COMUNICADO N°2

Llamado a Licitación pública 02/26

Expediente 2025-14054

OBJETO: “Construcción de 2do puente sobre Arroyo Cuñapirú”

En el plano ES010502 de RDA se muestra una baranda “según diseño de IDR “.

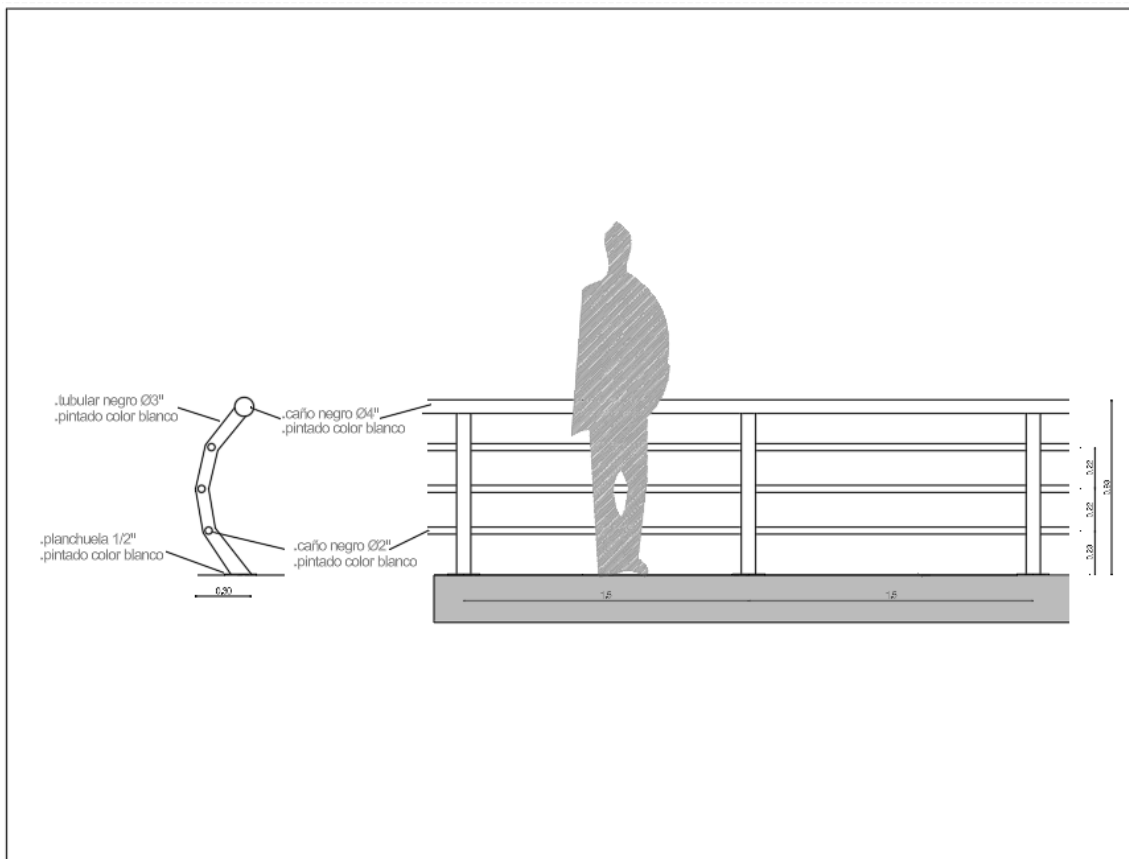
Solicitamos nos envíen detalles sobre esta baranda

La baranda es la misma del puente existente que se encuentra junto al puente ferroviario. Se adjunta fotos y un plano con detalle.
